ИЗМЕНЕНИЯ, ВНЕСЕННЫЕ В МЕЖГОСУДАРСТВЕННЫЕ СТАНДАРТЫ

Изменение № 8 ГОСТ 12.2.019—86 Система стандартов безопасности труда. Тракторы и машины самоходные сельскохозяйственные. Общие требования безопасности

Черт. 9».

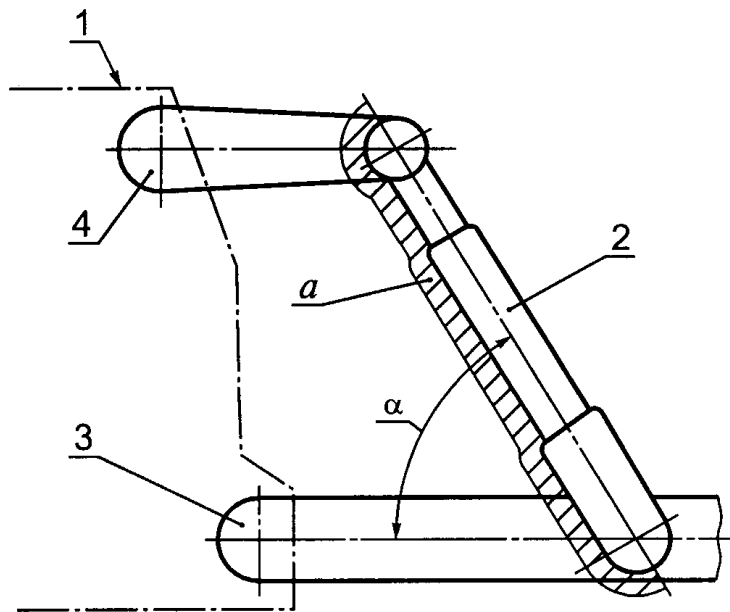
«7.26. В пределах максимального перемещения оси подвеса должен быть обеспечен минимальный зазор безопасности $a = 25$ мм между раскосом и любым элементом трактора или навесной машины, а также угол α — не менее 30° между элементами навесного устройства (черт. 9).
